OGGETTO: [ID: 9183] Procedura di Valutazione di Impatto Ambientale ai sensi dell'art.23 del D.lgs. 152/2006 relativa al progetto di un impianto agrivoltaico, della potenza di 25 MW e delle relative opere di connessione alla RTN, da realizzarsi nei comuni di Serracapriola (FG) e Rotello (CB). Proponente: Galileo Energy 3 S.r.l. Riferimento nota del Servizio tutela e valutazioni ambientali acquisita al protocollo regionale numero 41685/2023. Comunicazione dell'Ente Gestore della Rete Natura 2000 della Regione Molise.

Con la presente si restituisce l'esito dell'analisi del progetto di cui agli elaborati visibili al link seguente: <https://va.mite.gov.it/it-IT/Oggetti/Documentazione/9357/13730> da parte dell'ufficio competente dello scrivente Servizio regionale, quale Ente Gestore della ZSC IT7222266 "Boschi tra Fiume Saccione e Torrente Tona", in ragione dell'attraversamento in cavidotto di 36KW. Il "Format di Screening del proponente in esame (elaborato 2748-4871-SA-VIA-R32-Rev0) firmato dall'Ing. Laura Maria Conti del 17/11/2022) segnala che " *il cavidotto, attraverserà il Sito Natura 2000 "IT7222266", ma essendo realizzato nell'area di pertinenza della SP376 non andrà ad interfer

Figura 4.23: Dettaglio dell'interferenza della linea di connessione con la ZSC e ubicazione delle SE rispetto ai siti Natura 2000 più prossimi.

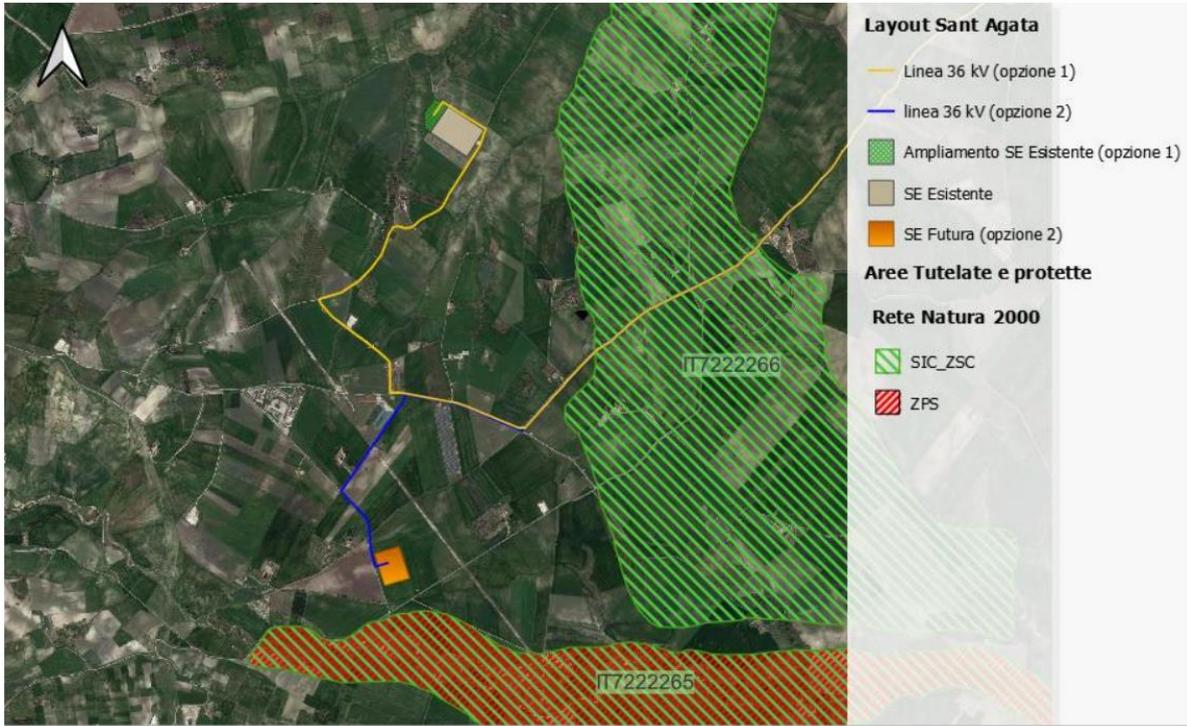
Dalla visione della cartografia, a cura dell'ufficio competente, da cui è stralciata la figura 4.23 di seguito riportata e dalla carta tecnica regionale si riscontra, invece, che il tratto di cavidotto in attraversamento della ZSC IT7222266 "Boschi tra Fiume Saccione e Torrente Tona" di progetto non si sviluppa sul tracciato della ex Strada Statale 376 (oggi SP 166 nel tratto molisano e SP 146 nel tratto pugliese) ma su un tratto di circa 1,45 km di viabilità rurale.

Ferme restando le decisioni finali dell'Autorità nazionale competente in materia di valutazione di incidenza dell'istanza in oggetto, si comunica che per poter esprimere un parere come Ente gestore, al fine di escludere la possibilità del verificarsi di interferenze negative significative anche se potenziali agli habitat e alle specie di interesse comunitario della ZSC IT7222266 "Boschi tra Fiume Saccione e Torrente Tona", si ritiene necessaria l'acquisizione di uno studio di incidenza non presente e/o non ben individuabile nella documentazione di cui al link citato.

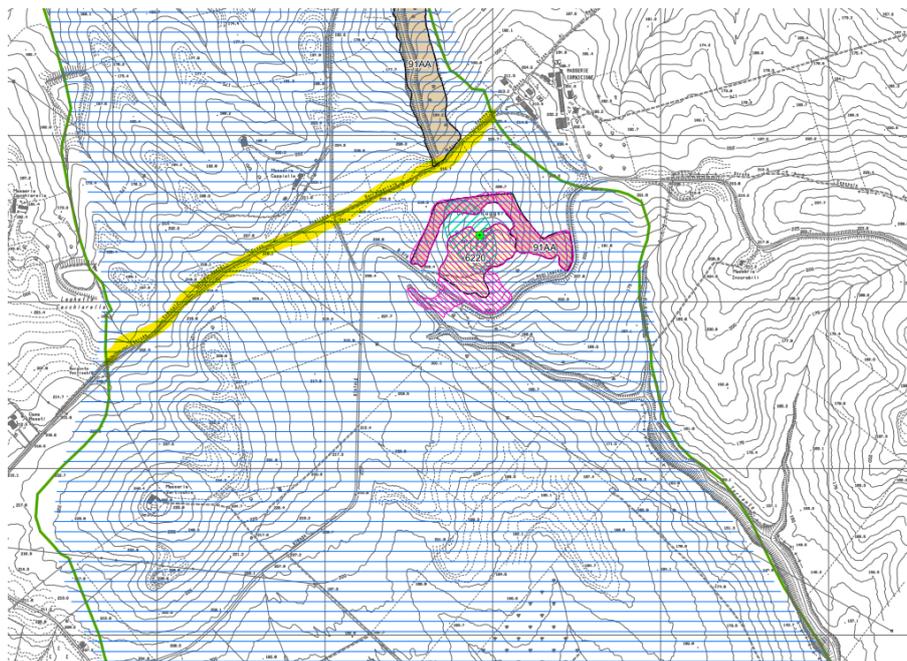
Come si evince dalla seguente immagine tratta dal Piano di Gestione della ZSC IT7222266 "Boschi tra Fiume Saccione e Torrente Tona" con gli shape file degli habitat scaricabile al seguente link <https://www.regione.molise.it/flex/cm/pages/ServeBLOB.php/L/IT/IDPagina/13191> il tracciato di progetto (evidenziato in giallo) è limitrofo affiancando l'habitat 91AA "Boschi orientali di Quercia bianca".
